RIGK.271.05.2024

*Modernizacja oświetlenia ulicznego na terenie Gminy i Miasta Koziegłowy – etap III
Poprawa efektywności oświetlenia ulicznego na terenie Gminy i Miasta Koziegłowy –
Rozświetlamy Polskę*

W związku z zadanymi pytaniami zgodnie z art. 135 ust. 2 Ustawy Prawo zamówień publicznych z dnia 11 września 2019 roku (Dz. U. z 2023 r. poz. 1605 ze zm.) dokonuje wyjaśnień i modyfikacja SWZ:

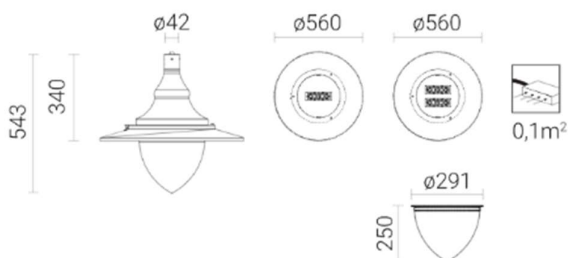
Zamawiający w Dokumentacji technicznej określając kształt i wymiary zewnętrzne opraw oświetleniowych wprost posłużył się konkretnymi rozwiązaniami, jednego producenta – tj. oprawy CityMood – prod. Signify (dawniej Philips) i oprawy CityCharm - prod. Signify (dawniej Philips).

Wskazane zakresy wymiarów mają na celu zachowania pozorów zachowania zasad uczciwej konkurencji, gdyż na rynku nie występują rozwiązania mieszczące się w zadanych przedziałach. Wykonawca przeanalizował dla opraw parkowych zwieszanych (P4,P5) dostępne na polskim rynku rozwiązania i żaden producent poza oczywiście firmą Signify ich nie spełnia. Najbliżej spełnienia wskazanych wymiarów jest oprawa OW LED, produkcji Rosa (zdjęcie poniżej), jednak nawet tutaj dla szerokości oprawy brakuje 1cm. Biorąc pod uwagę wskazane zakresy wymiarów oraz fakt, że Zamawiający wymaga aby oprawy oświetleniowe pochodziły od jednego producenta, stwierdzić należy, że Zamawiający świadomie wyklucza z postępowania innych producentów i wprost wskazuje stosowanie jedynie opraw firmy Signify.

W pełni zgadzając się z argumentacją firmy Signify, wnoszę o usunięcie wskazanych zakresów wymiarów lub rozszerzenie wymiarów dla szerokości oprawy parkowej zwieszanej (P4,P5) do 560mm.

Odpowiedź: Zamawiający dopuszcza rozszerzenie wymiaru szerokości oprawy parkowej do 560 mm.
